Modulo per la presentazione delle osservazioni per i piani/programmi/progetti sottoposti a procedimenti di valutazione ambientale di competenza statale

ID: Codice procedura (ID_VIP/ID_MATTM): 12691

“Progetto di un impianto eolico denominato "Pitigliano" ubicato nei comuni di Pitigliano (GR) e Sorano (GR) costituito da 20 (venti) aerogeneratori di potenza nominale 7,0 MW per un totale di 140,0 MW con relative opere connesse ed infrastrutture indispensabili”

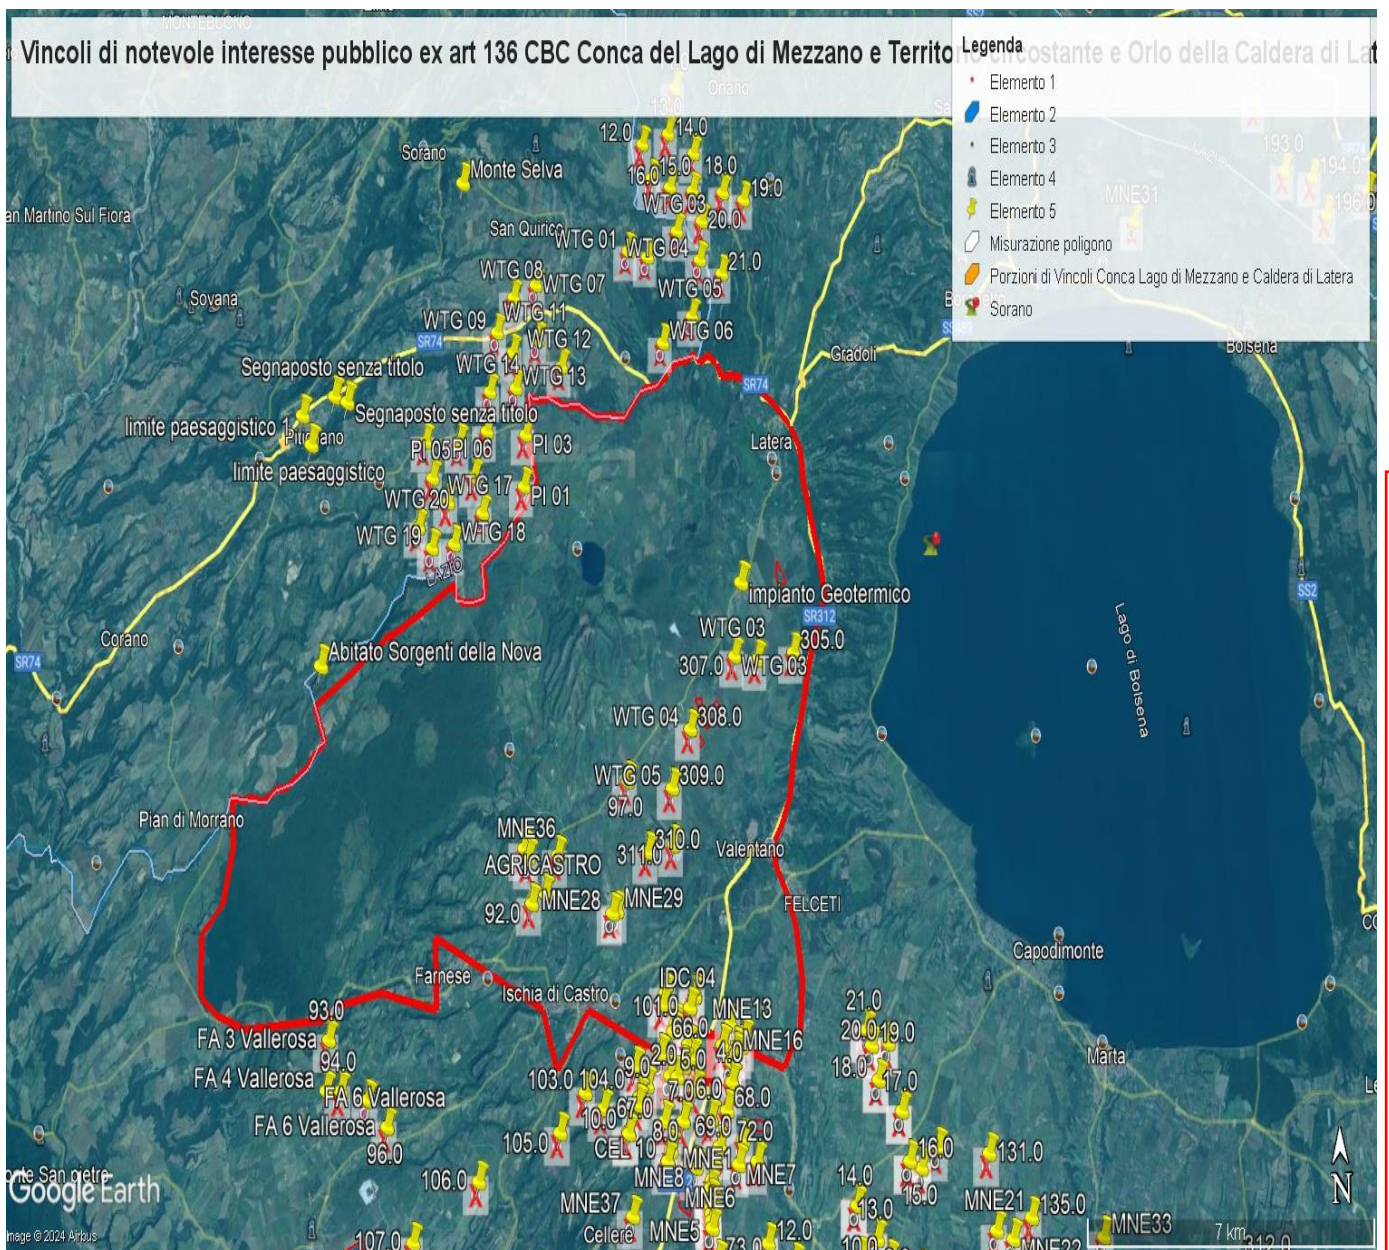
e schiantandosi cadrebbe direttamente sulla strada regionale e un'altra la WGT 09 a 235 metri dalla stessa facilmente raggiungibile dai pezzi creati in un eventuale schianto e anche la WGT 08 a 310 metri sempre in zona di relativo pericolo. Le pale WGT 10, 12 e 13 si trovano invece a 60 – 70 metri da una strada sterrata che collega abitazioni e strutture agricole mentre la WGT 14 a poco più di 200 metri. La pala WTG 16 si trova a 320 metri dalla Strada Provinciale Pantano ed a soli 100 da una strada sterrata che collega abitazioni e strutture agricole. La WTG 20 si trova a soli 160 metri da una strada sterrata che collega due Agriturismi. Anche queste costituisce un pericolo per l'incolumità delle persone e degli animali in caso di schianto o di rottura di parti dell'aerogeneratore. E' noto che possono verificarsi rotture della lama in rotazione o di pezzi della stessa e a volte anche crolli dell'intero aerogeneratore o spezzamento (meglio *rottura*) della torre a causa di incendi o eventi atmosferici estremi sempre più frequenti anche nei nostri territori. Uno dei principali eventi che comporta la rottura della lama è rappresentato dalla fulminazione atmosferica anche se le lame sono idoneamente protette contro questi fenomeni mediante ricettori metallici disposti alle estremità delle lame ed idoneamente collegati a terra. Nel caso di rottura accidentale di un elemento rotante a seguito di distacco, attraverso le leggi della balistica classica è possibile determinare le probabili traiettorie dell'elemento. Infatti, nota la velocità di rotazione e le caratteristiche geometriche, si può procedere all'applicazione delle leggi della fisica per giungere ad una stima esatta delle traiettorie. Purtroppo, la stima è chiaramente semplificata vista la complessità del problema e le molte variabili che entrano nel calcolo, soprattutto per ciò che riguarda le azioni aerodinamiche di portanza, resistenza e momento aerodinamico di difficile definizione soprattutto in caso di frammenti irregolari e di geometrie incognite. In letteratura esistono degli studi condotti relativamente a questa specifica tematica. Uno dei riferimenti è rappresentato dallo studio condotto dalla società Vestas Wind System: "Vestas V80 – Blade Trow calculation under normal operationing

conditions (2001)”. Detto studio riporta la stima della traiettoria di una pala eolica in condizioni di normale funzionamento sia per la pala intera che per eventuali frammenti. Lo studio ipotizza che, in assenza di forze aerodinamiche, la massima gittata si ottiene quando la pala si distacca dal rotore con un angolo di 135° azimut, considerando quale unica forza inerziale quella di gravità con approccio quindi conservativo e a vantaggio di sicurezza. Viene quindi calcolato il tempo di volo considerando la velocità verticale iniziale applicata al centro di gravità. Nota la durata di volo e conoscendo le componenti orizzontali e verticali della velocità è possibile definire la traiettoria dell'elemento distaccatosi. Le conclusioni dello studio analitico del fenomeno, **basato su grossolane approssimazioni anche dichiarate**, ha dimostrato che è opportuno evitare la presenza di ricettori sensibili al probabile distacco di organi rotanti nella circonferenza di raggio 85 m dall'asse dell'aerogeneratore. A pag 7 del Documento prodotto dalla proponente “ Relazione gittata” a pag 7 si afferma *“Nella definizione del Layout del Parco di Pitigliano-Sorano in un intorno di ampiezza pari a 212,04 m che rappresenta il valore di gittata reale stimato non ricade nessun punto sensibile”*. Questo valore della gittata massima oltre a non essere assolutamente condivisibile e non realistico in quanto addirittura di poco superiore all'altezza della pala non è neanche veritiero perché abbiamo visto che la S.R 174 maremmana sarebbe interessata dal crollo della pala WGT 07 e altre strade provinciali e secondarie sarebbero interessate dalla vicinanza di altri aerogeneratori sopra meglio individuati.

Infatti, il fenomeno della gittata massima è molto più complesso da stimare analiticamente, per questo si rimanda all'esperienza dei costruttori più esperti i quali indicano detto fenomeno come molto raro con una variabilità di ritrovamenti dei frammenti a distanze molto varie, in relazione ai numerosi fattori che possono condizionare l'evento, l'orografia, la velocità del vento, la direzione, le azioni aerodinamiche di portanza che potrebbero spingere a centinaia di metri frammenti di elementi rotanti, come purtroppo avvenuto già in

passato. Il rischio è elevato sia per gli abitanti che si trovano entro i 500 metri lineari sia per gli agricoltori che si troveranno a coltivare i suoli sottesi dall'impianto o nelle attività di ricezione legate agli agriturismi sia per i veicoli che si troveranno a transitare sulle strade regionali, provinciali, comunali o vicinali citate. Per questo ulteriore motivo legato all'incolumità delle persone e degli animali chiediamo che venga espresso parere contrario alla realizzazione dell'impianto eolico " Pitigliano".

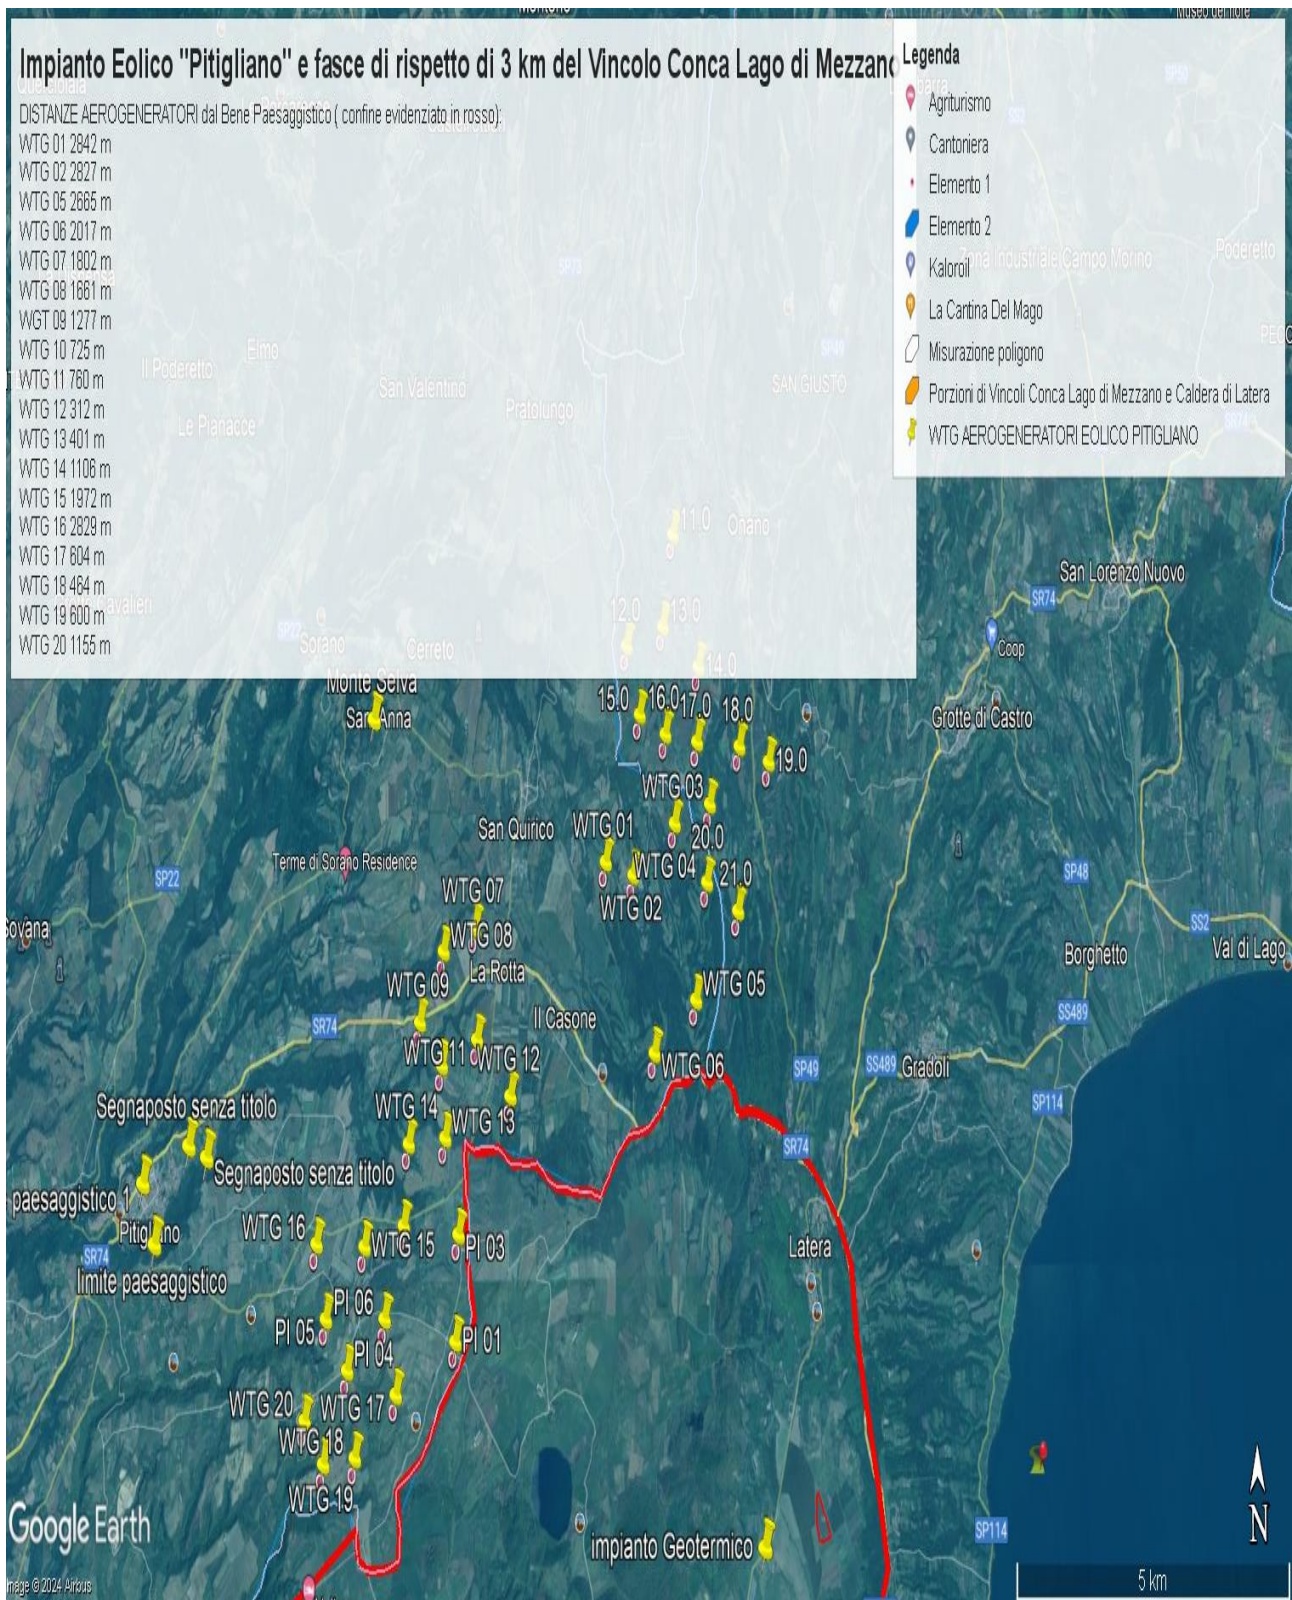
Al contrario si evidenzia che l'impianto eolico industriale citato non solo ricadrebbe con tutti e 20 gli aerogeneratori all'interno delle fasce di rispetto di 3 km di due vincoli paesaggistici di notevole interesse pubblico esistenti nella Regione Lazio e con una parte di essi nel vincolo paesaggistico del Centro abitato di Sorano (GR) quindi in aree non idonee all'installazione di impianti di energia rinnovabile. Addirittura, alcuni aerogeneratori sarebbero ubicati a poche centinaia di metri dai perimetri dei due vincoli paesaggistici laziali ex art 136 del CBC.

Come è illustrato nell'immagine si ribadisce che l'impianto industriale "Pitigliano" ricade completamente all'interno delle fasce di rispetto dei due vincoli di notevole

IMMAGINE n. 2 Impianto eolico industriale “Pitigliano” e distanze aerogeneratori dai Vincoli della Conca del Lago di Mezzano...

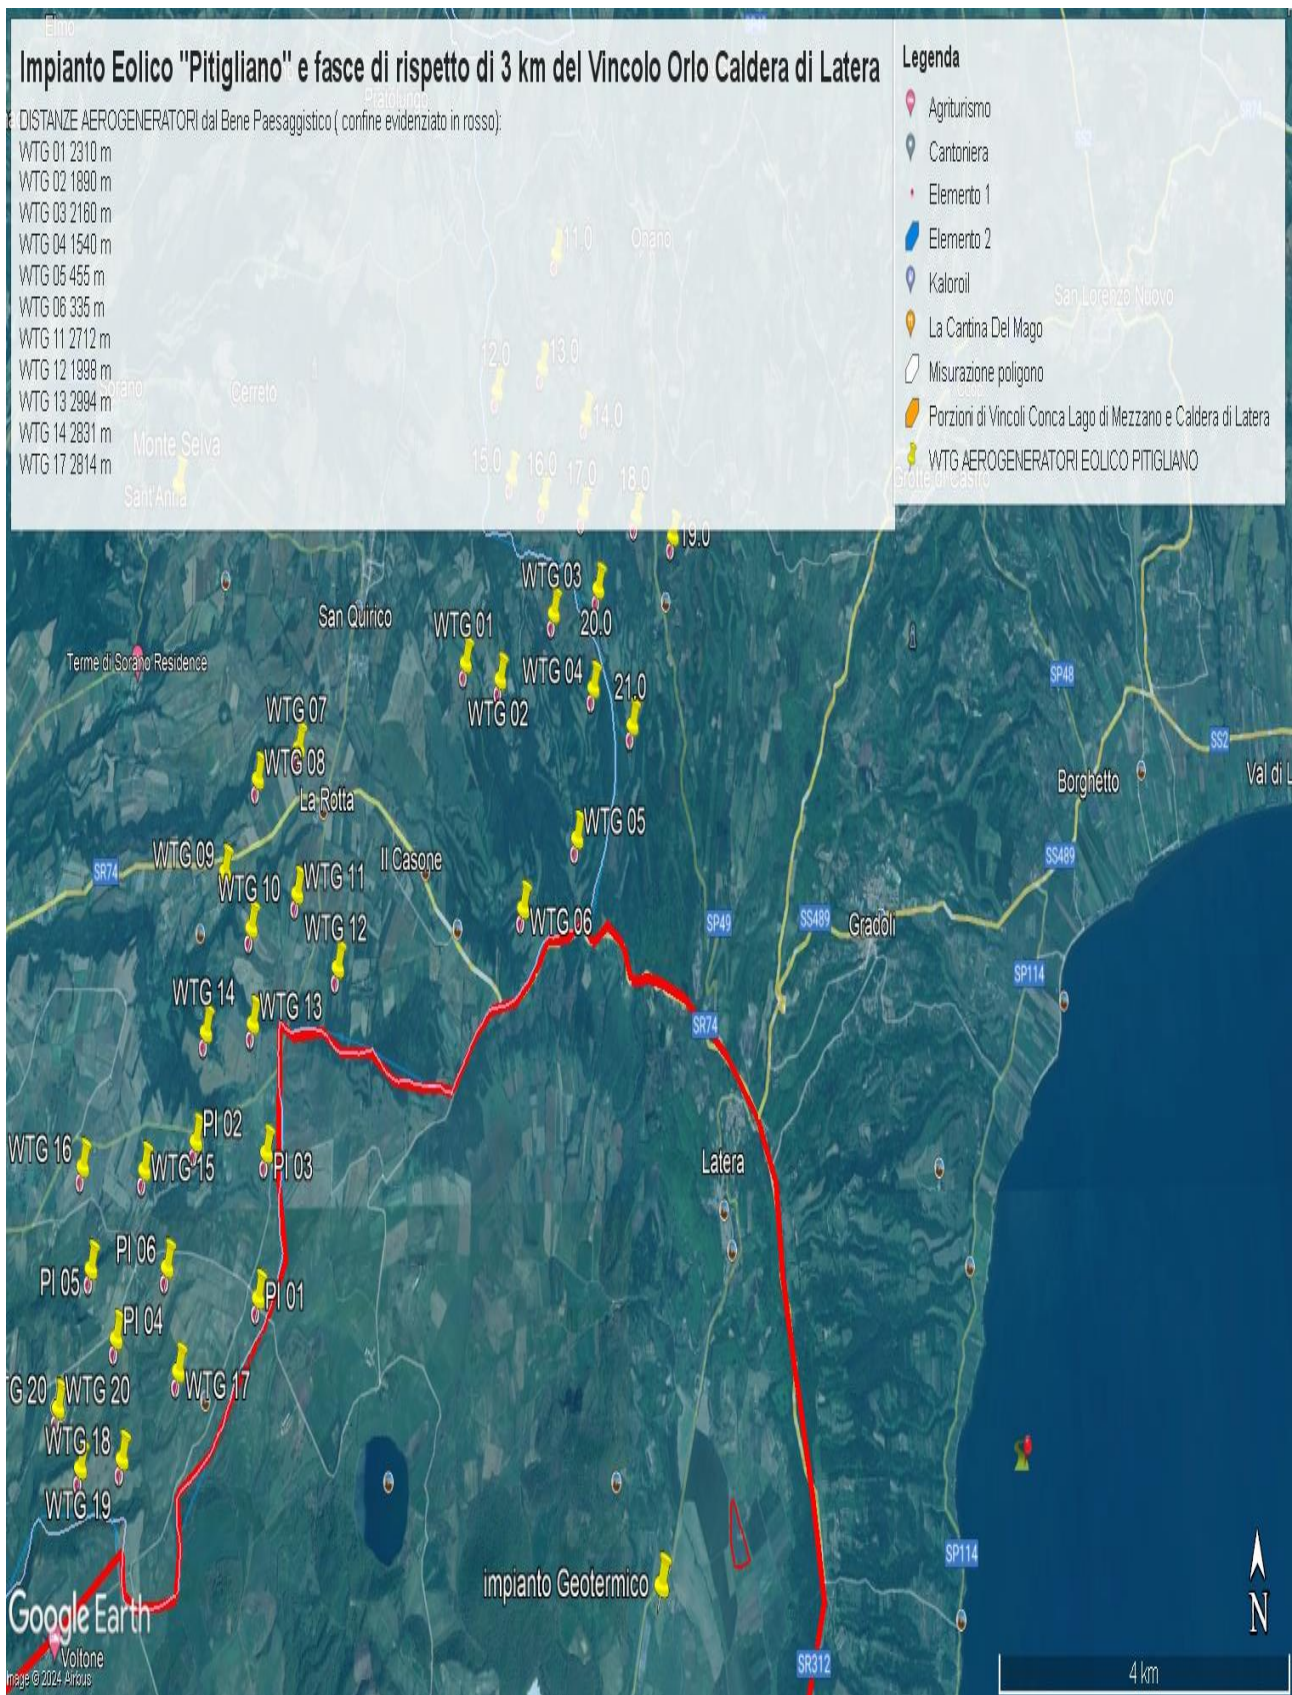
interesse pubblico e lambisce quelle di un terzo vincolo e quindi come affermato dal Consiglio di Stato nelle sentenze citate, l'impianto è insediato in area non idonea ai sensi dell'art. 20 comma 8 lettera c quater del D.Lgs. n. 199/2021 e ss.mm.ii al contrario di quanto sostiene la proponente.

IMMAGINE n. 3 Impianto eolico industriale "Pitigliano" e distanze aerogeneratori dai Vincolo "Orlo della Caldera di Latera.

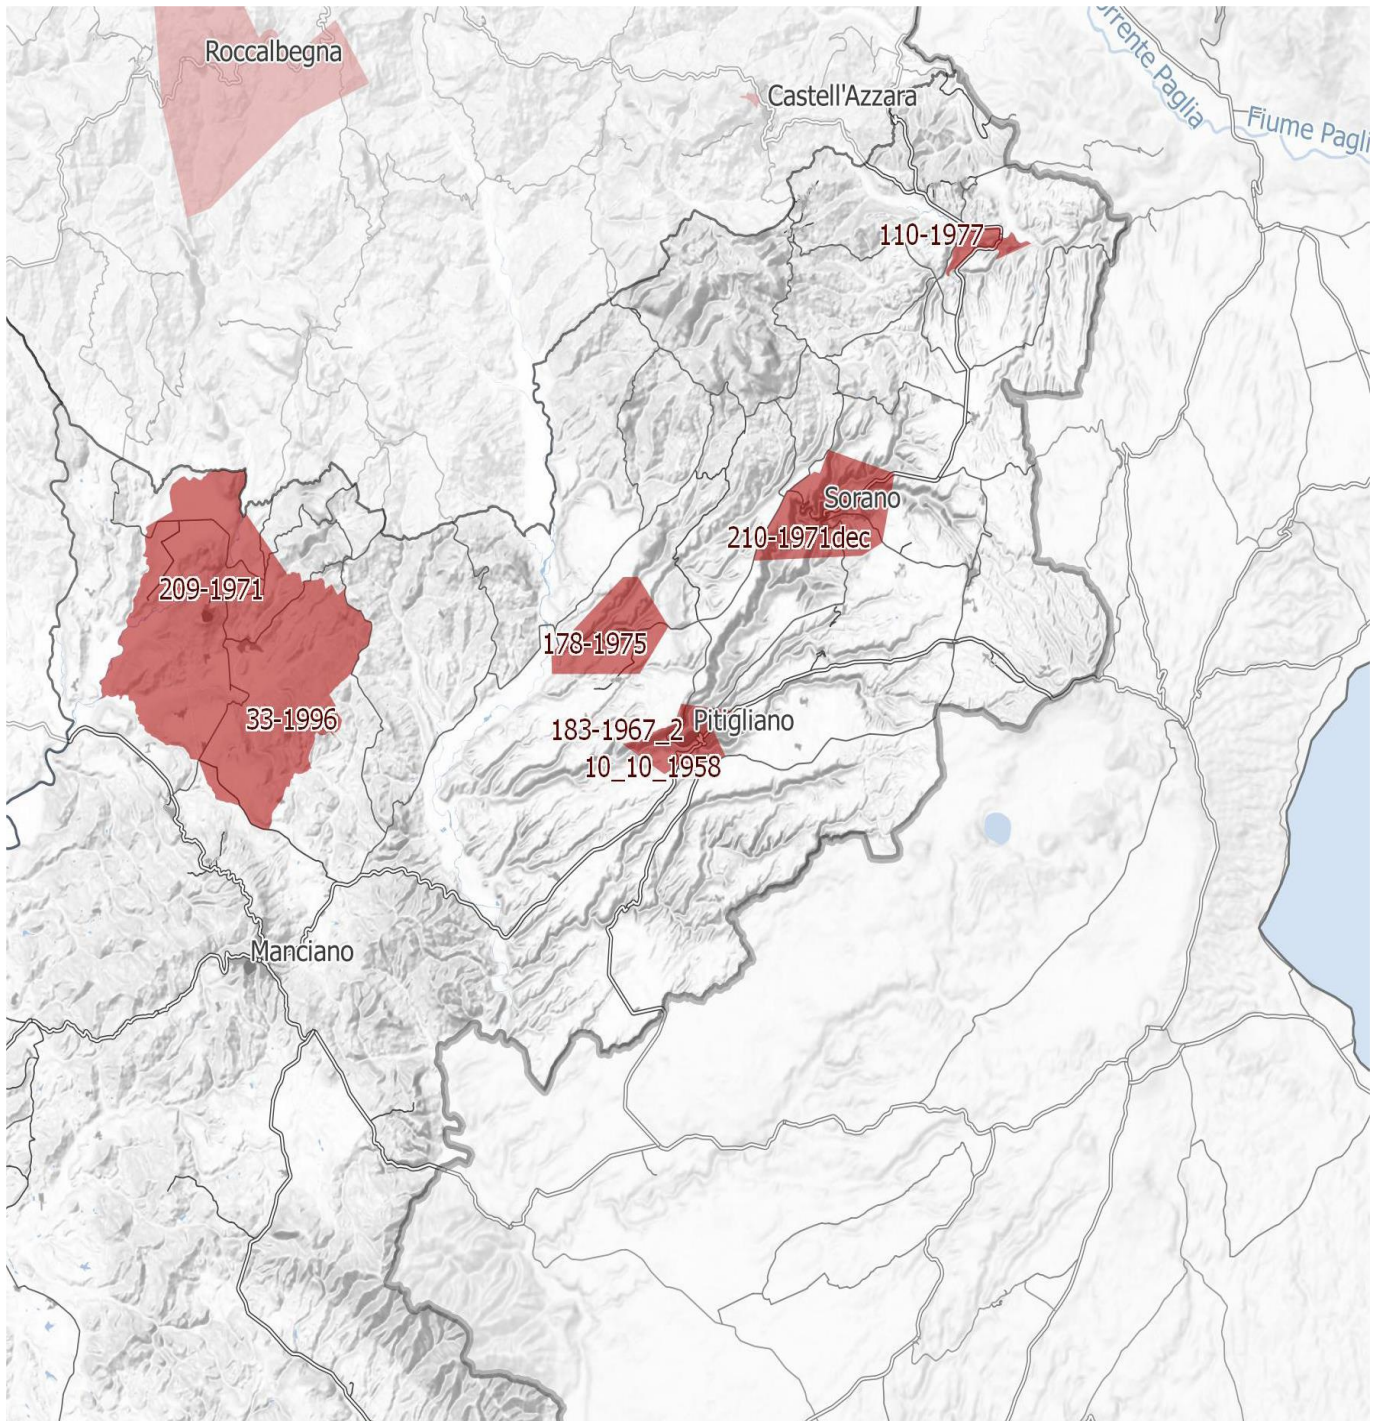
Concludendo, si evidenzia ancora che la proponente non effettuando la procedura prevista dalla Parte III delle Linee Guida nazionali ha ignorato un vincolo paesaggistico di notevole interesse pubblico istituito con un provvedimento del Segretariato regionale del Ministero della Cultura per il Lazio che ha emanato il Decreto di dichiarazione di notevole interesse pubblico n. 22 del 15.02.2024 ai sensi e per gli effetti dell'art. 136, co. 1, lett. c) e d) del decreto legislativo 22 gennaio 2004, n. 42, "Ambito paesaggistico, geologico e geomorfologico dell'orlo della caldera di
